Referencia: VA-004-2023

Objeto: “Compra, transporte e instalación, por el sistema de precios fijos unitarios No Reajustables, del mobiliario completamente nuevo para la etapa N°1 del proyecto de adaptabilidad de la sede Puerto Berrio de la Universidad de Antioquia, conforme con los diseños: planimetría, especificaciones técnicas e ítems de pago.”

Asunto: Informe de revisión de muestras físicas de mobiliario.

- **Industrias Metálicas Guerrero:**

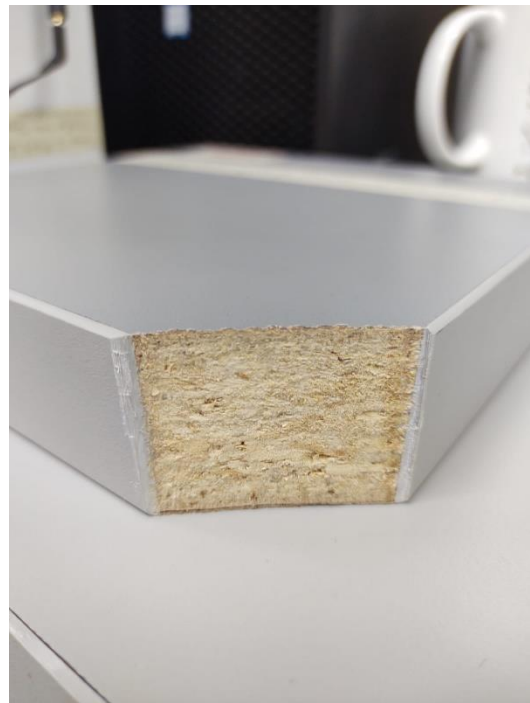
**Ítem 1.** La muestra entregada por el proponente cumple en cuanto a espesor, especificación del aglomerado, especificaciones de laminado, balance y canto. *El color del laminado debe ser color gris humo y el balance color blanco. El proponente entregó los colores y especificaciones de laminado y balance invertidos.*

**Ítem 2.** La muestra entregada por el proponente cumple con las especificaciones de dimensiones, calibre, pintura, material y nivelador. *Se debe mejorar la regularidad en la sección de la tubería cuadrada de 2" del ítem n°2, ya que se detectaron irregularidades en la geometría.*

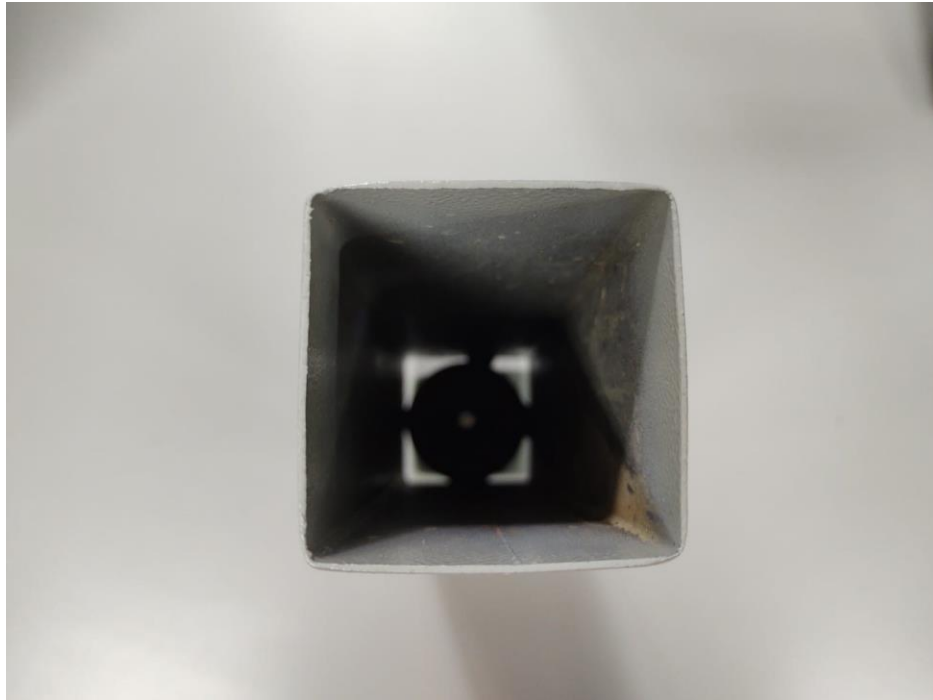
**Ítem 2.** *La muestra entregada por el proponente no cumple en cuanto al calibre solicitado. Entregó calibre 18 y se solicitó calibre 16. La pintura no cumple, debe ser un texturizado fino y los cortes deben ser bien ejecutados sin filos ni rebabas. El remate inferior de la pata debe ser completo y con una soldadura bien ejecutada. Se debe mejorar la regularidad en la sección de la tubería cuadrada, ya que se detectaron irregularidades en la geometría.*

- **Mademuebles de Colombia:**

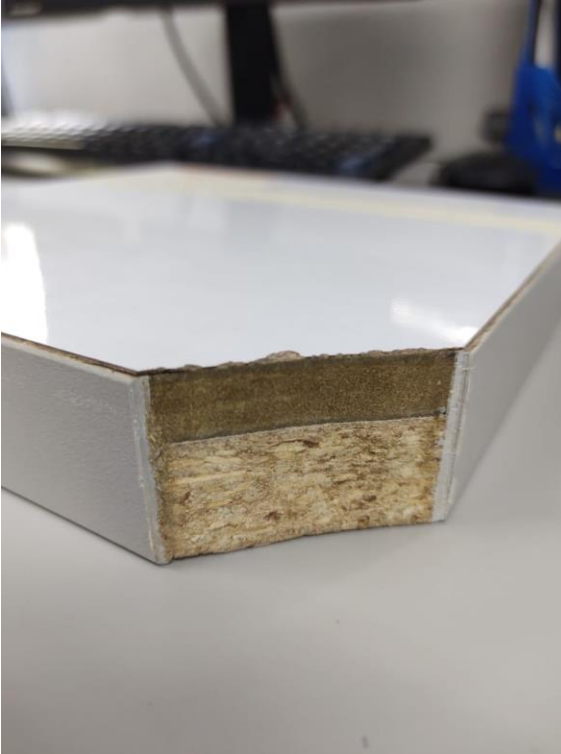
**Ítem 1.** *La muestra entregada por el proponente no cumple, ya que consta de una lámina de MDF de 10 mm y una lámina de aglomerado de 19 mm, pegadas. El laminado no es F8 según lo solicitado. El balance debe ser en color blanco mate, no rayable. El canto no cubre completamente el espesor de la muestra.*

**Ítem 2.** *La muestra entregada por el proponente cumple con las especificaciones de dimensiones, calibre, material y nivelador. La pintura no cumple, debe ser un texturizado fino. Se debe mejorar la regularidad en la sección de la tubería cuadrada de 2" del ítem n°2, ya que se detectaron irregularidades en la geometría.*

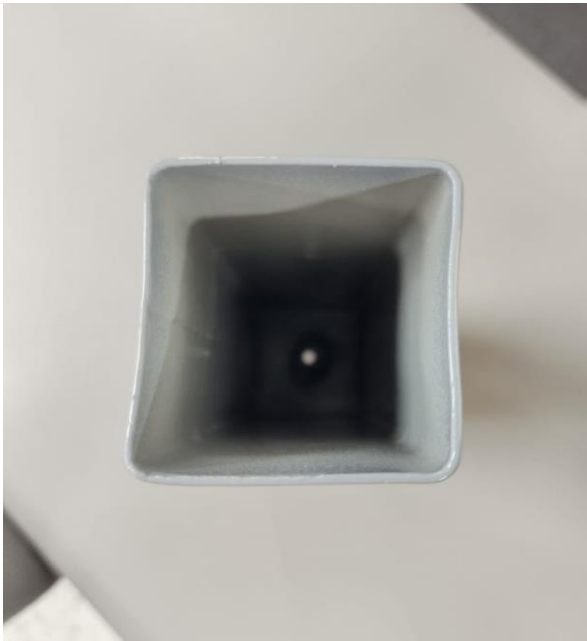
**Ítem 3.** La muestra entregada por el proponente cumple con las especificaciones de calibre y material.  
*La pintura no cumple, debe ser en texturizado fino.*

**Ítem 4.** La muestra entregada por el proponente cumple con las especificaciones de calibre y material.  
*La pintura no cumple, debe ser en texturizado fino.*

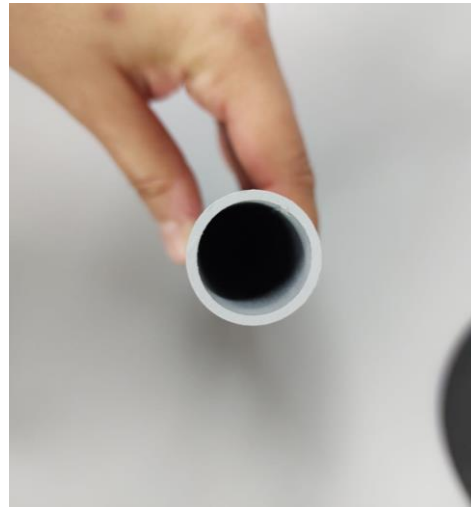
**Ítem 5.** La muestra entregada por el proponente cumple con las especificaciones de dimensiones y material. *No cumple con el calibre solicitado, ya que entregó calibre 17 y se solicitó calibre 16. La pintura no cumple, debe ser en texturizado fino, y entregó nivelador en lugar del deslizador solicitado.*

- Mademuebles de Colombia realizó el subsane de la muestra del ítem 1 en cuanto al aglomerado, sin embargo, el laminado no cumple, ya que no es F8. Con respecto al ítem 5, la muestra entregada para subsanar no cumple con el calibre, ya que se entregó calibre 18 y se requiere calibre 16. La pintura no cumple, ya que debe ser texturizado suave. Subsanó el deslizador.
